**Communauté de Communes
de l'Est Lyonnais**

Objet : Avis du gestionnaire de voirie

N° du dossier : PC n°069 288 2200020 ville de Saint-Laurent-de-Mure clos de la Foire

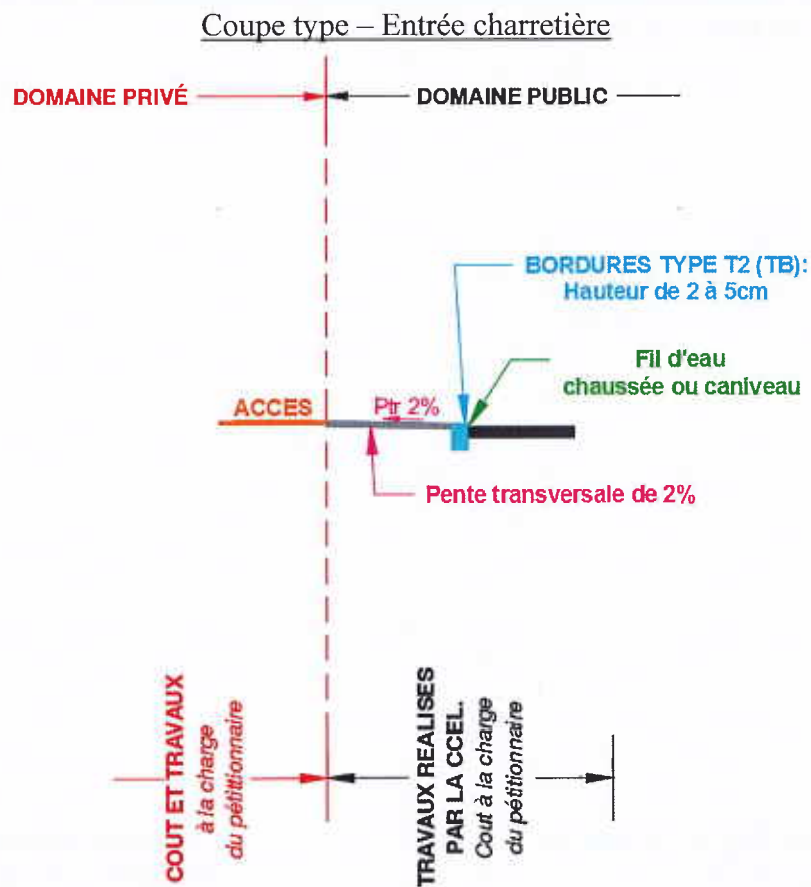
Les accès projetés doivent être perpendiculaire au domaine public routier sur lequel ils sont attenants.

Le niveau d'accès projeté se calculera d'après la formule suivante :

- Fil du caniveau ou de la chaussée + hauteur de bordures comprise entre de 2 et 5cm + pente transversale de 2%.

Triangles de visibilité VL

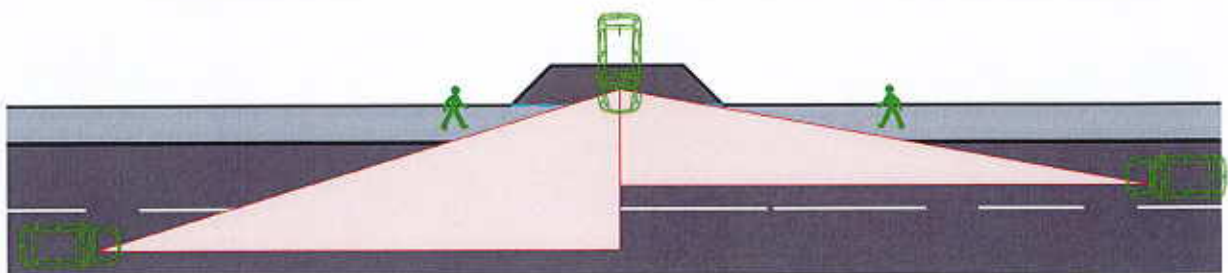
La configuration de l'accès respectera des triangles de visibilité pour la sortie des véhicules.
